# Factsheet Stuwen WL

## Factsheet beoordeling stuwen

Volgnummer : 2023\_013\_029  
Locatie : Broekbemt, Baarloseweg, Helden  
Beogd stuwpeil : 27,32 m NAP  
Beogde klepstand : 27,25 m NAP  
Overstortende straal  
50% MA : 7 cm  
Beogde stuwbreedte : 100 cm  
Wijze van beoordeling : Trap 2  
WB21-toets : nee  
Datum beoordeling : 02-01-2023  
Beoordelaar :

### WB21-toets

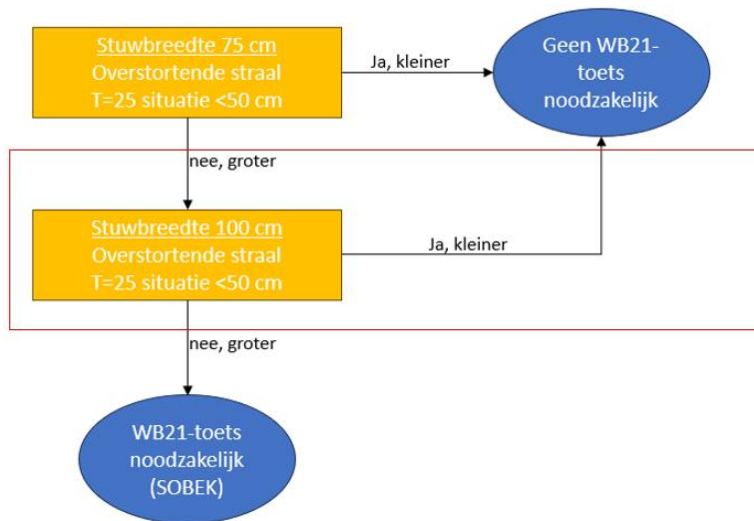
De jaarlijkse piekafvoer ter hoogte van de beoogde stuw is 68 l/s. Dit komt neer op een T=25 afvoer van 136 l/s en een overstortende straal van ca. 18 cm bij een stuwbreedte van 100 cm. Er is geen WB21-toets noodzakelijk.

Figuur 2: Grondgebruik ter hoogte van de beoogde stuw.

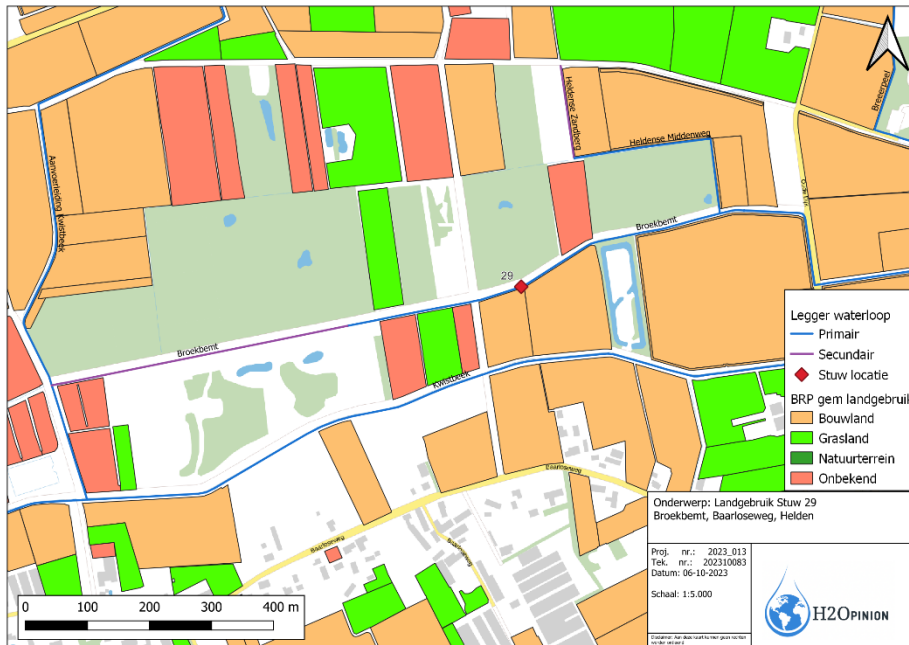
Het meest voorkomende grondgebruik in de omgeving van de beoogde stuw is weergegeven in de volgende afbeelding. Het meest voorkomende grondgebruik bovenstrooms van de stuwlocatie bestaat hoofdzakelijk uit grasland en natuur. Het onbekende grondgebruik is geïnterpreteerd als grasland.

Figuur 3: Hoogteverloop ter hoogte van de beoogde stuw.

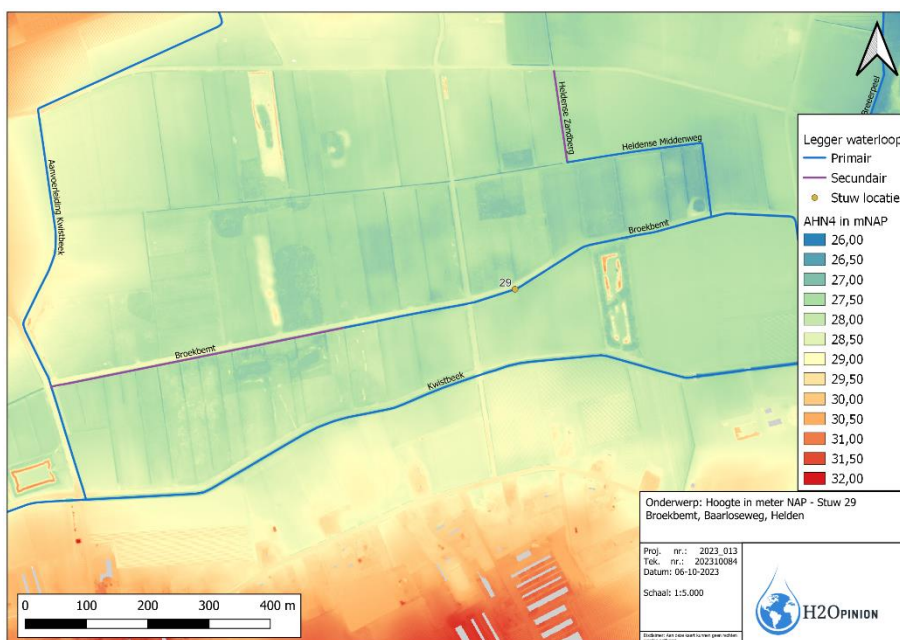
Het hoogteverloop rondom de beoogde stuw in de waterloop Broekbemt is weergegeven in de volgende afbeelding. Bovenstrooms de beoogde stuwlocatie liggen de percelen tussen 27,50 m NAP en 28,50 m NAP. De gemiddelde hoogte van deze percelen is 27,82 m NAP.

Figuur 4: Beoordeling GHG ter hoogte van de beoogde stuw (GHG dieper >1,0 m-mv of ondieper <1,0 m-mv)

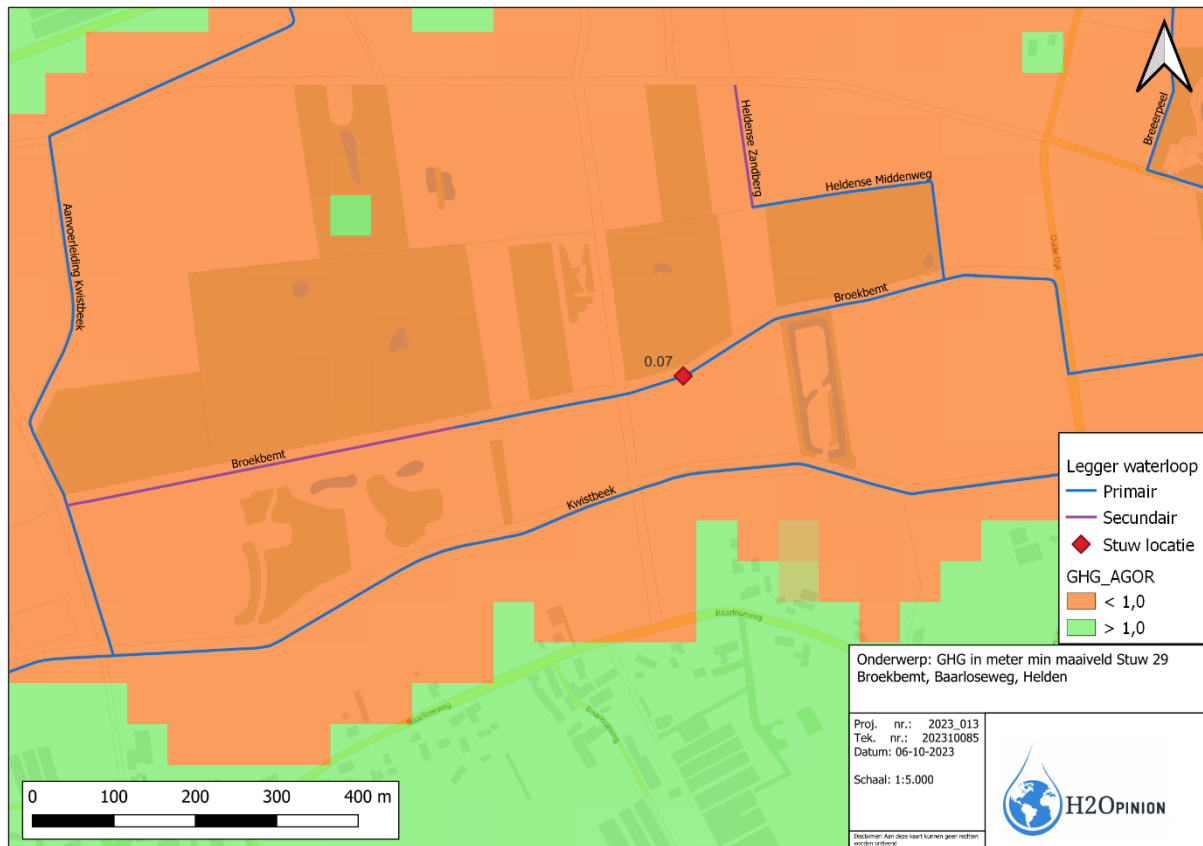
De GHG ligt, volgens het LIWA-model, ter hoogte van de beoogde stuw op 0,07 m – maaiveld. Hiermee ligt de theoretische GHG dichterbij het maaiveld dan de randvoorwaarde van 1,0 m-maaiveld. Echter blijkt uit de SOBEK berekening en het veldbezoek dat de ontwatering in de praktijk ruim voldoende is. Er zijn geen negatieve gevolgen van de plaatsing van de stuw op de ontwatering van de omliggende percelen te verwachten. Dit is te zien aan de hand van de droogleggingskaart op de volgende pagina waar de drooglegging van de percelen dieper dan 0,5 m-maaiveld ligt. Hiermee is de ontwatering voldoende om aan de normering van grasland te voldoen.

Figuur 5: Drooglegging in de situatie voor plaatsing stuw

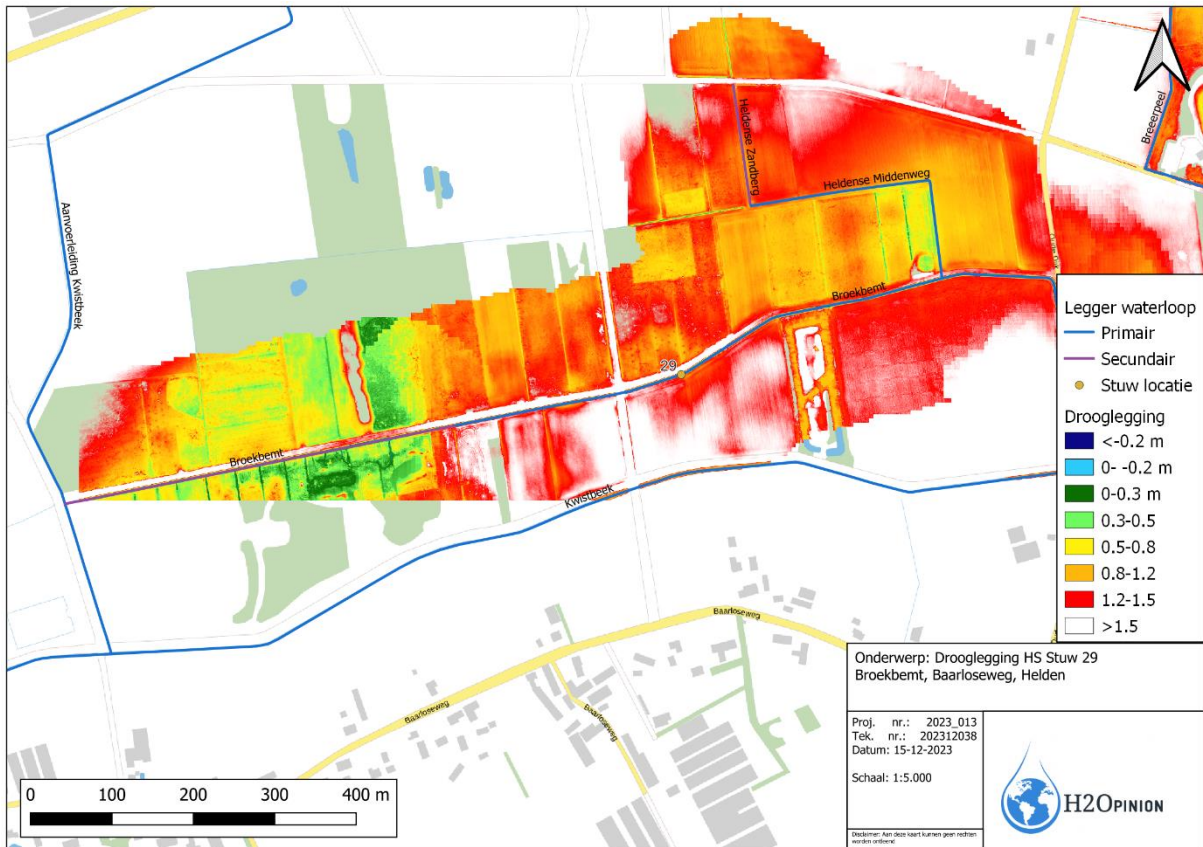
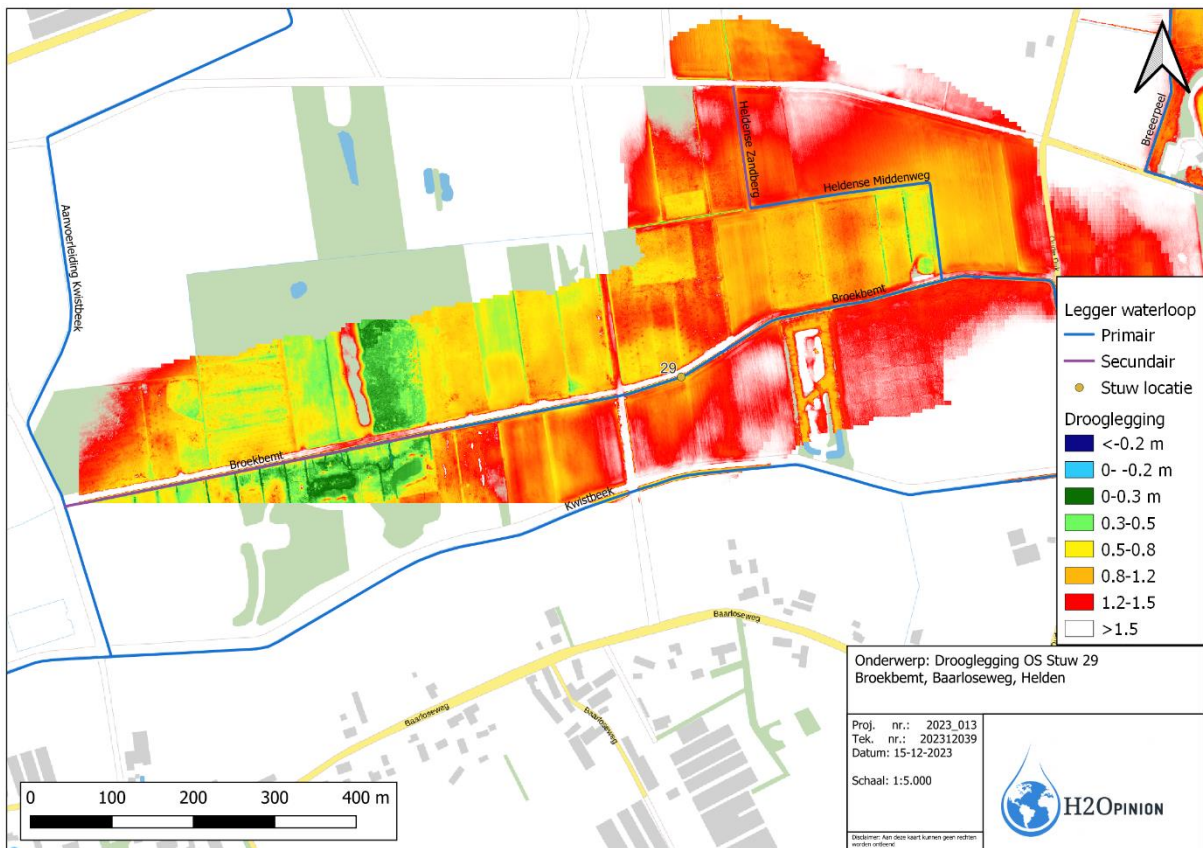
De GHG ligt ter plaatse van de beoogde stuwlocatie in theorie ondieper dan 1,0 m-maaiveld. Echter blijkt uit verificatie middels veldbezoek en aan de hand van het SOBEK model en dat er geen negatief effect van de beoogde stuw op de ontwatering (drooglegging) ten opzichte van de ontwateringsnorm te verwachten is. Bij een stuwbreedte van 100 cm is de overstortende straal gedurende een T=25-situatie kleiner dan 50 cm (droogleggingsnorm akkerbouw). Er is geen toename van het inundatierisico als gevolg van de stuw te verwachten.
